Opinia Nr 008086

z wyników przeprowadzonych oględzin - ekspertyzy urządzeń grzewczo-kominowych

w budynku przy ul. 1-go Maja nr 145/3,1 w Walbrzychu
dotycząca urządzeń grzewczo-kominowych używanych przez
B.O.K. Sobiegów

SZKIC ORIENTACYJNY

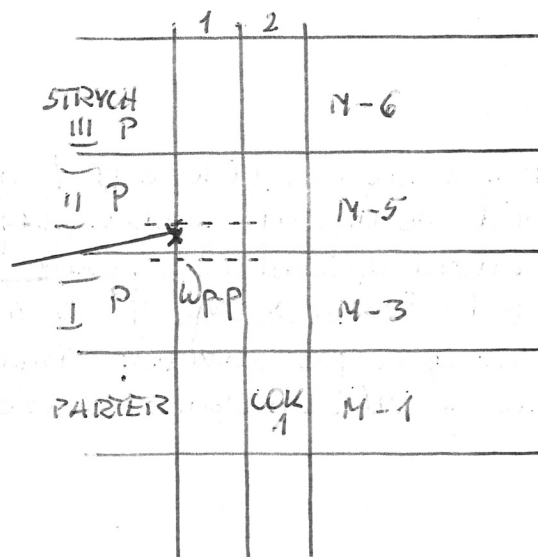
1. Przewód kominowy nr 2 z piecem COk z M-1, uległ rozszerzeniu na przewód wentylacji przedpiecowej M-3 (nr. 1).
2. Przewód kominowy nr 2 należy uszczelnić. Sposób uszczelnienia porównawczy wg Instytutu Technicznego M.Z.B. W przypadku uszczelnienia wkładem kominowym, zapoczątkownik jego średnica nie może być mniejsza niż $\phi 150$. Do czasu uszczelnienia zakaz palenia w CO z M-1.

Przybliżona lokalizacja
niebezpieczeństwa.
